Teilfortschreibung des Flächennutzungsplanes zur Erstellung eines sachlichen Teilflächennutzungsplanes Windkraft gemäß § 5 Abs. 2b BauGB für das Gebiet des GVV Hardheim-Walldürn

Flächenhafte Änderung – Konzentrationszone für Windenergieanlagen „Kornberg“ – des sachlichen Teil-Flächennutzungsplanes Windkraft

Anlage zu TOP Nr. 2, Sitzung der Verbandsversammlung -öffentlicher Teil- am 23.05.2017

Tabellarische Übersicht der Stellungnahmen der Behörden und Träger öffentlicher Belange im Rahmen der **frühzeitigen Behördenbeteiligung nach § 4 Abs. 1 BauGB** sowie das Ergebnis zur **Abstimmung mit den Nachbargemeinden nach § 2 Abs. 2 BauGB**

Abbildung 2: Umgebung des VLP und Platzrunde

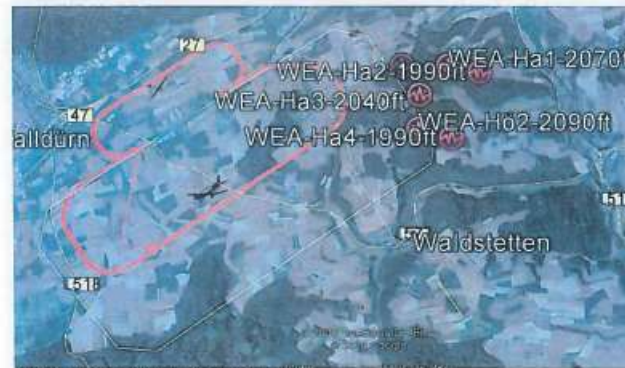
Die geplanten Anlagenstandorte finden sich in der unmittelbaren Nähe zu den An- und Abflugbereichen des Verkehrslandeplatzes (VLP) Walldürn (siehe Abbildung 1. Die Bau- und Betriebs GmbH Flugplatz Walldürn (BBG) sieht die sichere Durchführung des Flugbetriebs dadurch nachhaltig gefährdet.

Die Einflugmöglichkeit für Motorflugzeuge in die Südplatzrunde des VLP ist durch die bestehenden Windkraftanlagen bereits wesentlich eingeschränkt und würde durch die geplanten Windkraftanlagen massiv eingeschränkt werden. Die Anlagen reichen bis an die Platzrunde - deren Höhe am VLP Walldürn 2100 ft NN beträgtheran bzw. gehen teilweise noch darüber hinaus (vgl. Abbildung 2). Luftfahrzeuge nehmen bei Annäherung an die Platzrunde vor der Landung zu einem Zeitpunkt, der von den Leistungsdaten des Luftfahrzeuges bestimmt wird und lateral mehr oder weniger weit außerhalb der Platzrunde liegt, diese Höhe bereits ein. Damit ist die unmittelbare Gefahr einer Kollision mit den Windkraftanlagen offensichtlich.
